INFORME DE CONTROL ESPECÍFICO N° 042-2024-2-1742- SCE

"APROBACIÓN DE ADICIONAL DE OBRA N.° 1 DE LA OBRA MEJORAMIENTO Y AMPLIACIÓN DE LOS SERVICIOS DE EDUCACIÓN PRIMARIA DE LA I.E. N.° 36036 DE LA LOCALIDAD DE YAULI, DISTRITO DE YAULI – HUANCAVELICA -HUANCAVELICA"

INFORME DE CONTROL ESPECÍFICO Nº 042-2024-2-1742-SCE

SUPERVISOR Y FUNCIONARIOS DE LA ENTIDAD APROBARON EL ADICIONAL DE OBRA N° 1 SIN CONTAR CON EL DEBIDO SUSTENTO TÉCNICO, FUERA DE PLAZO, A PARTIR DE MODIFICACIONES DURANTE LA EJECUCIÓN DE LA OBRA SIN LA DEBIDA AUTORIZACIÓN Y EN BASE A DOCUMENTACIÓN ALTERADA, INCUMPLIENDO EL MARCO NORMATIVO VIGENTE, OCASIONANDO UN PERJUICIO ECONÓMICO A LA ENTIDAD DE S/93 078,16.

Imagen n.° 2.

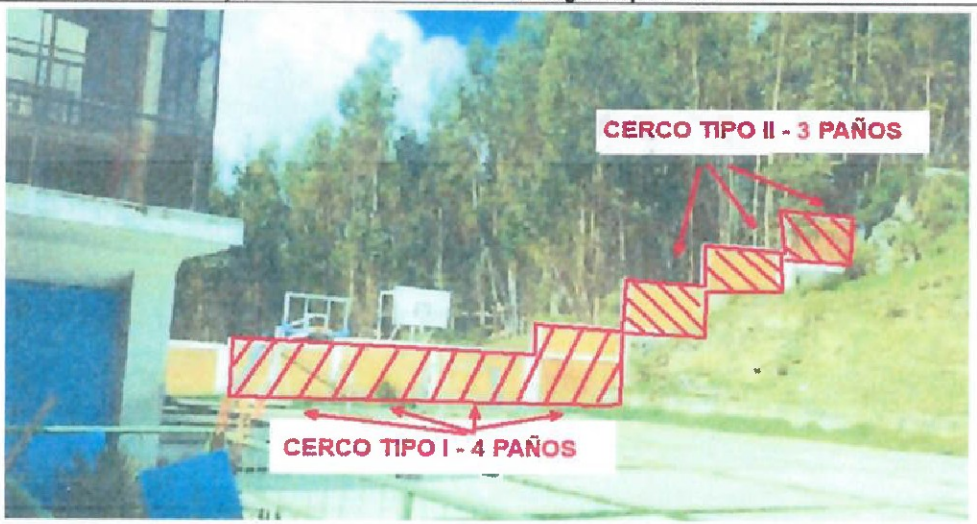
Sin embargo, en las imágenes contenidas en la valorización se evidencia que se han demolido cinco (5) paños de cerco perimétrico en pendiente, conforme a la imagen n.° 1, lo que no concuerda con lo señalado en el expediente técnico contractual, pues solo debieron demolerse tres (3) paños de cerco perimétrico en pendiente de acuerdo a la planilla de metrados del subcapítulo 6.1.2. Metrados: Cerco Perimétrico (**Anexo n.° 9**) y plano de demoliciones D-01 (**Anexo n.° 10**) contenido en el expediente técnico contractual, conforme a la imagen n.° 2, este hecho evidencia que el Contratista

ha demolido dos (2) paños adicionales, los mismos que no contaban con la autorización del Supervisor de obra, ya que de la revisión de la valorización de obra n.° 1 y el cuaderno de obra respectivo no se halla registro de alguna solicitud y/o autorización para la demolición de estos dos (2) paños adicionales de cerco perimétrico.

Imagen n.° 4.
Ubicación de los muros de contención tipo I y III según expediente técnico contractual.

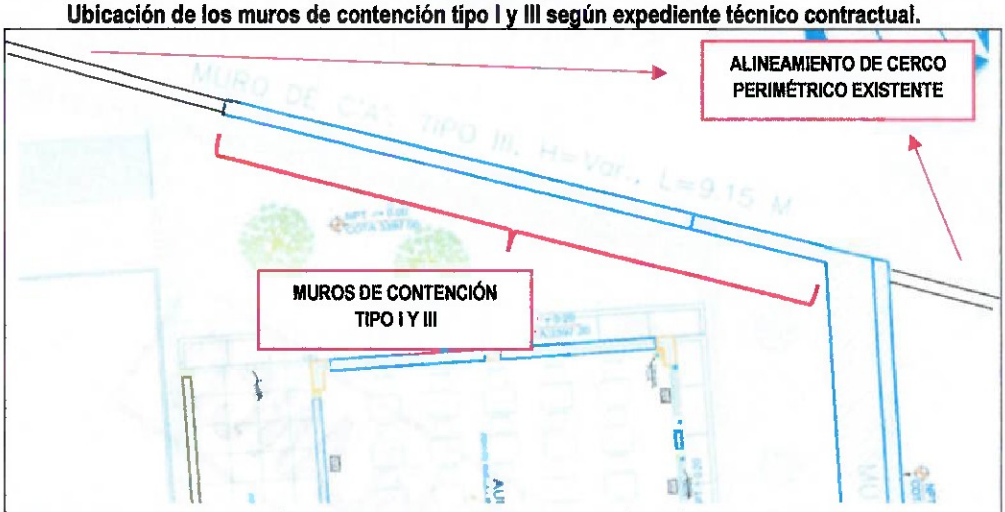
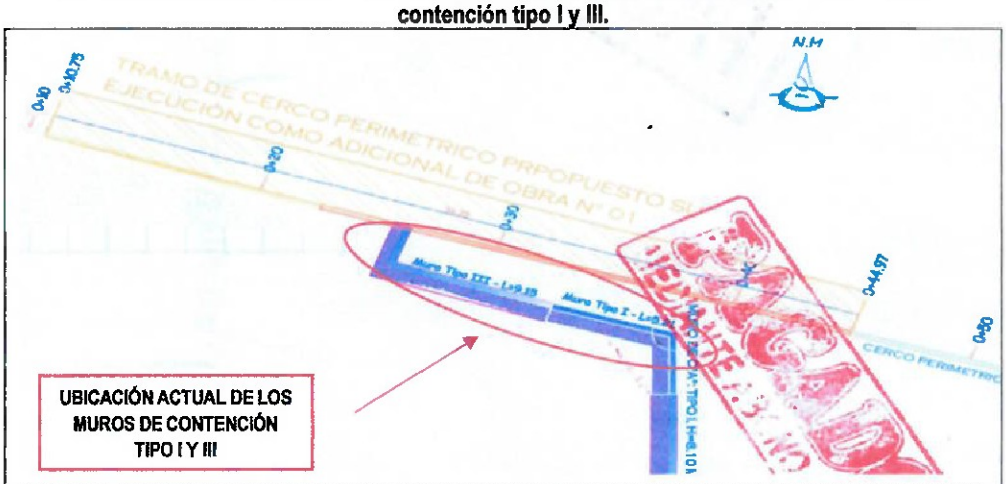
De lo anterior, se evidencia que la redacción describe la ubicación del cerco perimétrico mencionando que éste se ubica por detrás de los muros de contención tipo I y III, esta descripción no concuerda con lo señalado en el plano PG-02 (**Apéndice n.° 35**), planteamiento general del expediente técnico contractual, donde muestra que los muros de contención tipo I y III se ubican en el alineamiento del cerco perimétrico y en el límite de propiedad, conforme a la imagen n.° 4; del mismo modo, el asiento n.° 136 (**Apéndice n.° 34**) contiene un plano adjunto que muestra la ubicación del cerco perimétrico a intervenir por el adicional de obra, no obstante, en este plano se advierte que los muros de contención tipo I y III se han ejecutado sin respetar la ubicación señalada por el plano PG-02, planteamiento general, contenida en el expediente técnico contractual, según la imagen n.° 5.

Ubicación de los muros de contención tipo I y III en el alineamiento del cerco perimétrico, límite de propiedad.

Imagen n.° 5.
Plano del Asiento n.° 136 donde evidencia la modificación de la ubicación de los muros de contención tipo I y III.

Modificación de la ubicación de los muros de contención tipo I y III, ubicado delante del alineamiento del cerco perimétrico existente.

Imagen n.° 6.
Modificación del muro de contención evidenciado durante la inspección física de obra.

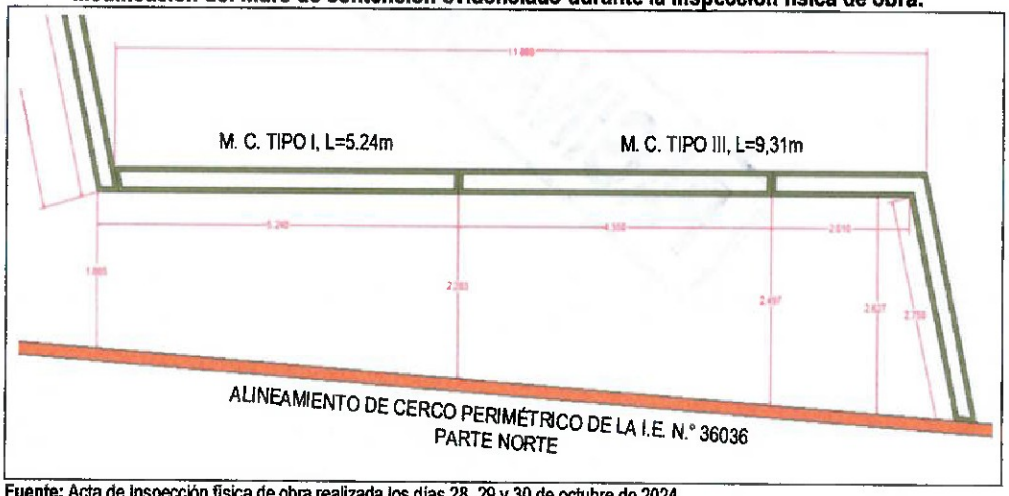
Posteriormente, la Comisión de Control realizó la inspección física de la obra los días 28, 29 y 30 de octubre de 2024, conforme al Acta de inspección física a la obra ejecutada en la I.E. n.° 36036 de 30 de octubre de 2024 (**Apéndice n.° 44**), producto de esta inspección se corroboró la modificación de la ubicación de los muros de contención tipo I y III, los cuales se han ejecutado a una distancia promedio de 2,30m del alineamiento del cerco perimétrico, conforme a la imagen n.° 6.

Imagen n.° 11.
Fotocopia del asiento n.° 136 contenido en la solicitud de adicional de obra.

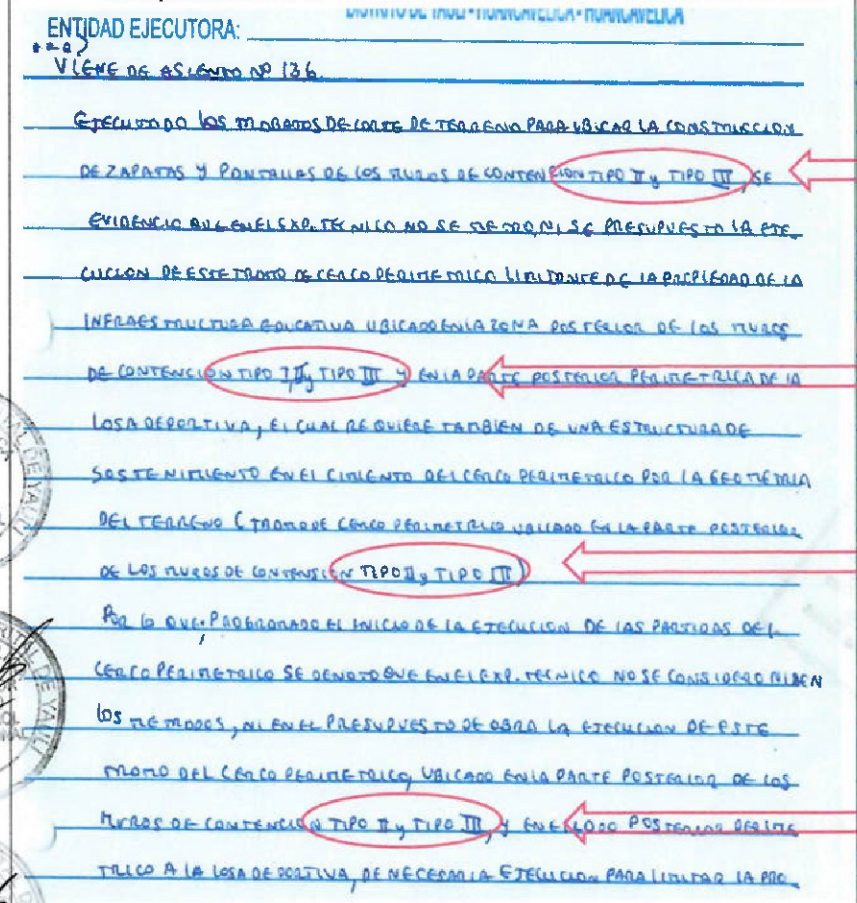
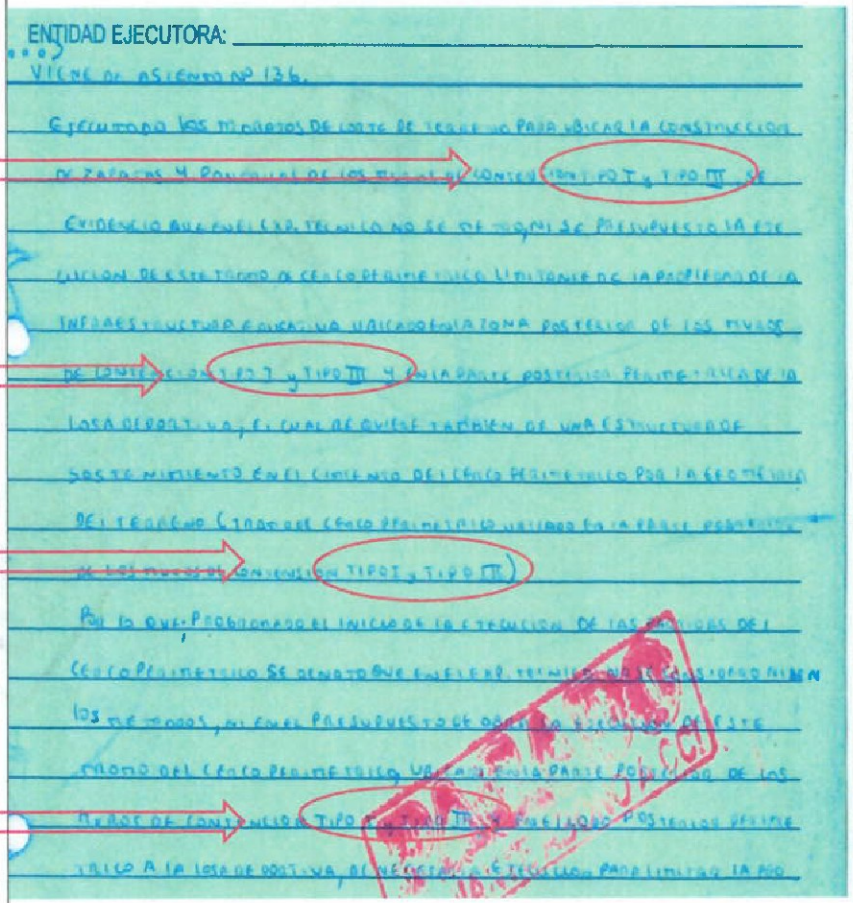
De lo anterior, para mayor detalle se muestran las imágenes n.° 11 y 12, donde se evidencia las alteraciones realizadas al asiento n.° 136 contenido en la solicitud de Adicional de obra n.° 1, así también, en las imágenes n.° 13 y 14 se aprecia las diferencias entre los planos adjuntos al asiento n.° 136.

Imagen n.° 15.
Ubicación del cerco perimétrico a intervenir según planteamiento general PG-01, PG-02 y PG-03.

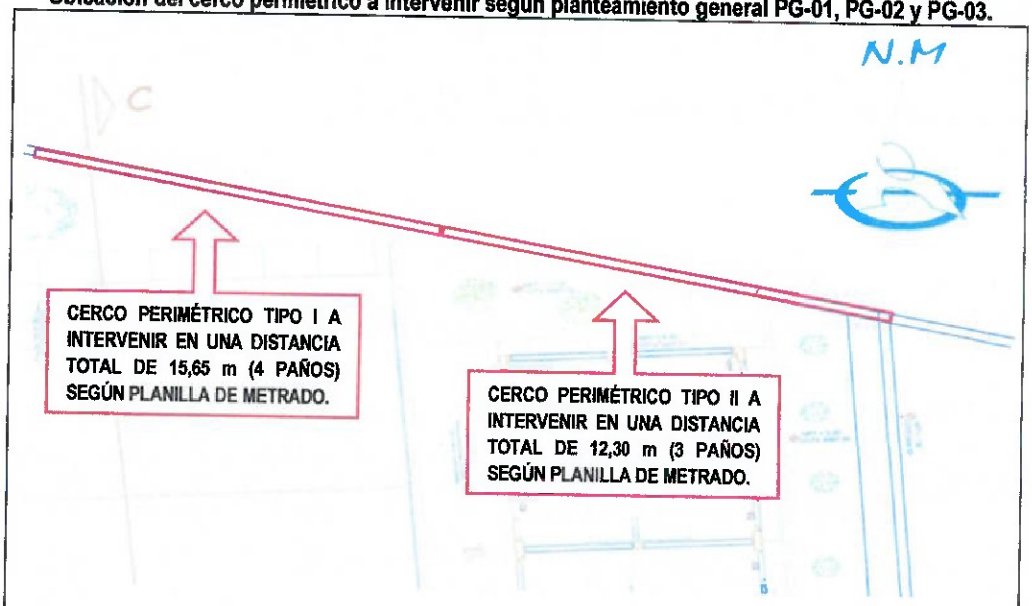
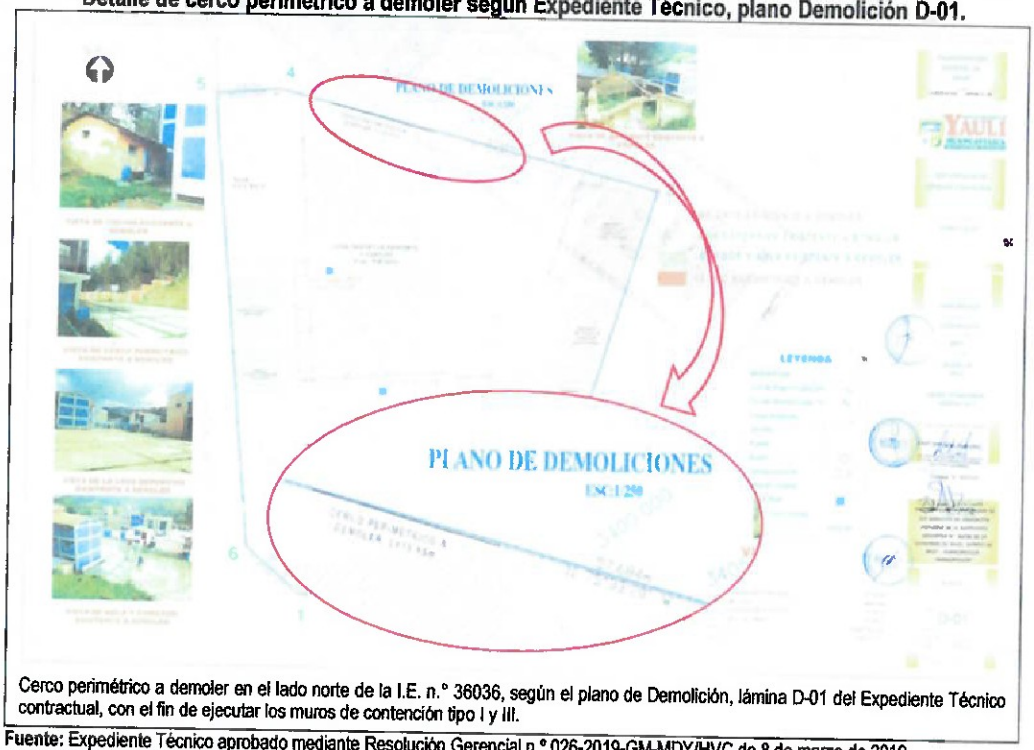
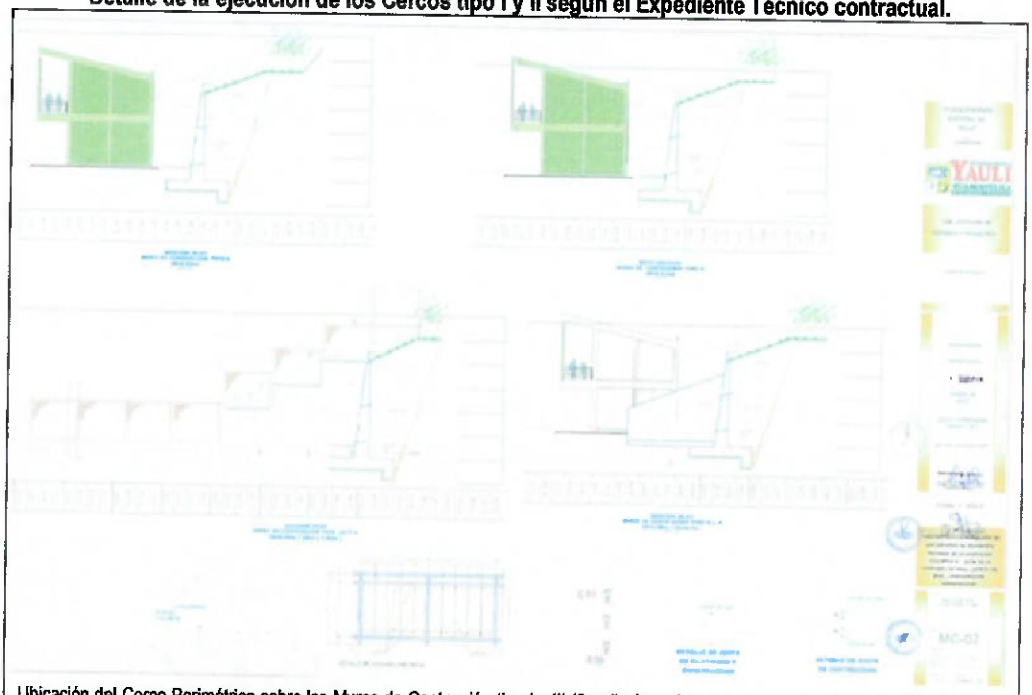
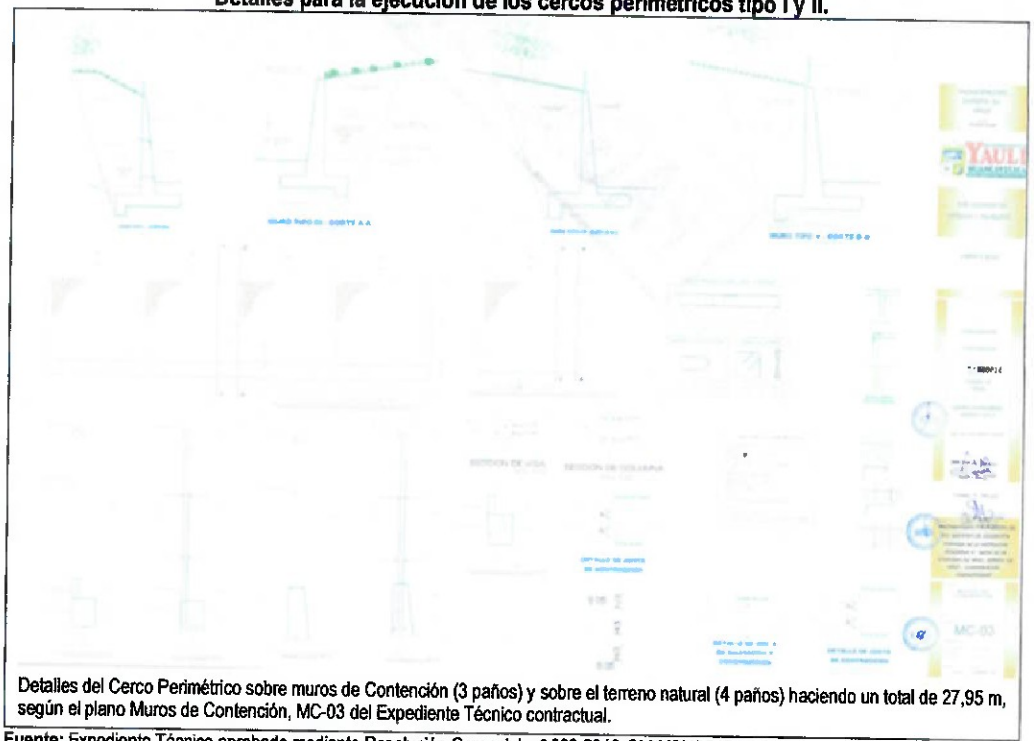
De lo anterior, el supervisor de obra, José Luis Pérez Alderete, invocó como sustento para aprobar el adicional de obra que el expediente técnico contractual "no considera planos, metrados ni presupuesto" para la ejecución de la partida 01.03 Cerco perimétrico, ubicada en la parte norte de la Institución Educativa. Sin embargo, el expediente técnico contractual si contiene los metrados y presupuesto para ejecutar esta partida, las cuales están contenidas en el sub capítulo 6.1.2. Metrados: Cerco Perimétrico (**Apéndice n.° 9**) y en el sub capítulo 7.1. Presupuesto de obras exteriores (**Apéndice n.° 58**) respectivamente, en caso de los planos sucede lo mismo, pues el expediente técnico contractual sí considera planos para la ejecución de la partida 01.03 Cerco perimétrico, estos planos se ubican en el capítulo 18. Planos por Especialidad (**Apéndice n.° 64**), estos planos son los siguientes: PG-01, PG-02 (**Apéndice n.° 35**), PG-03, D-01 (**Apéndice n.° 10**), MC-02 y MC-03, de acuerdo a las imágenes n.° 15, 16, 17 y 18.

Por consiguiente, el expediente técnico contractual sí consideró los planos respectivos para la ejecución de la partida 01.03 Cerco perimétrico, lo que contradice al argumento "no se consideró planos" invocado por el supervisor de obra como sustento para la aprobación del adicional de obra.
